## コード集合型耐熱光ファイバケーブルの仕様変更のご案内

#### ●対象製品比較表

| 項目         | 現行品   |     | 変更品  |     |
|------------|---|-----|--|-----|
| 構造         |  |     |  |     |

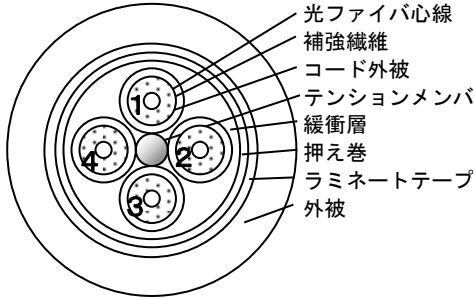
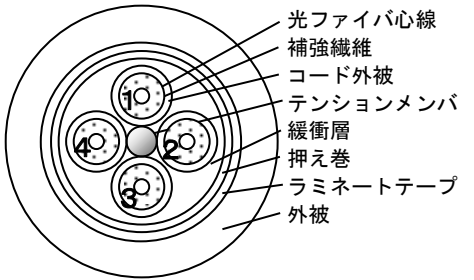
| 項目         | 現行品   |     | 変更品  |     |
|------------|---|-----|--|-----|
| 品名         | EM-FTK-SM-02,04-LAP-SF-HFA  |     | EM-FSTK-SM-02,04-LAP-SF-HFA  |     |
| コード径(mm)   | 2.8   |     | 2.0  |     |
| ケーブル径(mm)  | 12.0  |     | 10.0   |     |
| 許容張力(N)    | コード   | 100 | コード  | 60  |
|            | ケーブル  | 790 | ケーブル   | 310 |
| 許容曲げ半径(mm) | 布設時   | 240 | 布設時  | 200 |
|            | 固定時   | 120 | 固定時  | 100 |

- ・コード径の変更による、光学特性・耐熱性能に影響は御座いません。
- ・端末加工も従来通り対応させていただきます。
